ORDENANZA N° 1511/16	
Fontana, 13 de Octubre de 2016.	
3904	11/59
MUNICIPALIDAD DE FONTANA

La Actuación Simple N° 305/16 de fecha 13 de Octubre del corriente año S/ Ejecutivo Municipal solicita Modificación del Artículo 2 de la Ordenanza N° 1499/16 "Enripiado de acceso a la planta ISU; y,

ARTÍCULO 1º) APROBAR la modificatoria al Proyecto de Enripiado de Acceso a la Planta de ISU, aprobado por Art. 2 de la Ordenanza N° 1499/16.

OBRA: ENRIPIADO DE CALLES DE ACCESO A PLANTA RSU
PLANO: PLANTA GENERAL DEL SECTOR
PROPIETARIO: MUNICIPALIDAD DE FONTANA
UBICACION: C.II S.B CH.22 - PC.32 - PUERTO TIROL
LOCALIDAD: TIROL - CHACO

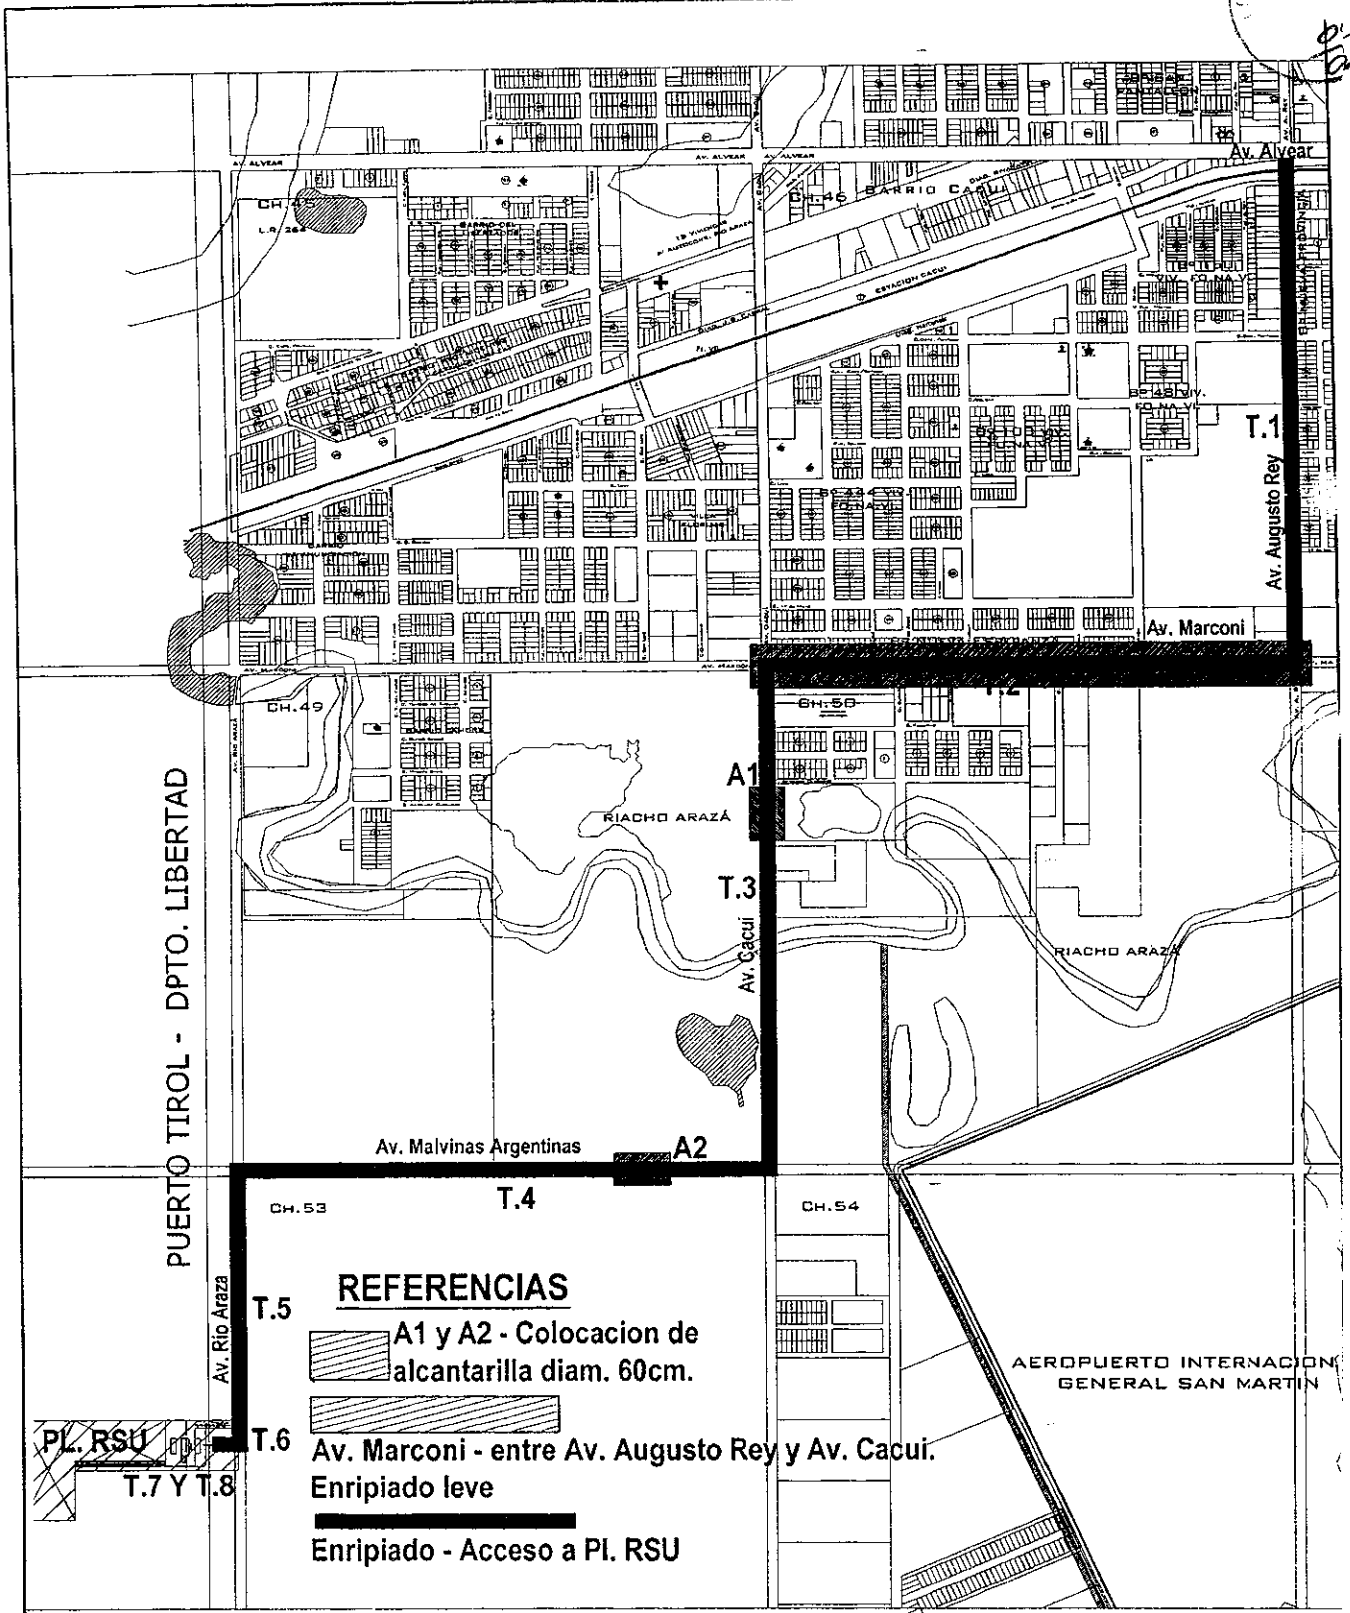
La modificatoria a realizar en el proyecto es sobre la **AV. MARCONI** (tramo entre Av. Augusto Rey y Av. Cacui), lo cual se realizaría una rectificación de ripio sobre este tramo de calzada, debido a que esta ya presenta una capa de ripio en condiciones regulares, por lo que esta llevaría una capa de menor espesor que los demás tramos, de esta manera se obtendrá un ahorro de 672 tn. de ripio, lo que nos da un saldo positivo el cual se destinara a la provisión de combustible y gastos de mantenimientos derivados del uso de la maquinaria municipal que se debe utilizar para el trabajo correspondiente a realizar.

Como así también por otra parte se destinará para colocación de dos Alcantarillas de Tubos de H^ºA necesarias, en **AV CACUI** (tramo av. Marconi y av. Malvinas argentinas) y en **AV MALVINAS ARGENTINAS** (tramo Av. Cacui y Av. Rio Arazá), en sectores específicos referenciados en el plano adjunto,

- A1 y A2 - Colocacion de alcantarilla diam. 60cm.
- T.6 Av. Marconi - entre Av. Augusto Rey y Av. Cacuj. Enripiado leve
- T.6 Enripiado - Acceso a Pl. RSU
